### No âmbito da Prevenção e Controlo Integrados da Poluição (PCIP)

#### Modulo IV – Recursos Hídricos

Foto 5 – Construção de murete de contenção

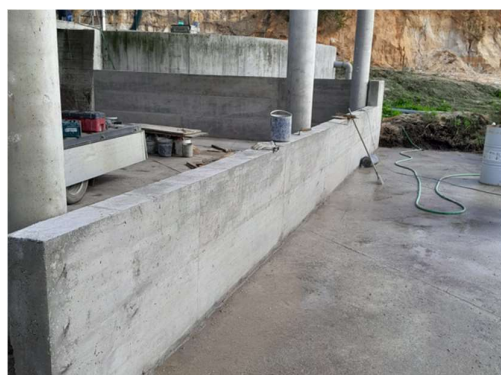
6. Registo fotográfico do separador de sólidos (tamisador) e da nitreira que permita verificar que se encontra a ser operada em conformidade com a MTD n.º 15 das Conclusões MTD do BREF IRPP.

Foi construído um murete de contenção de forma a que os tamisados permaneçam apenas sob a zona coberta.
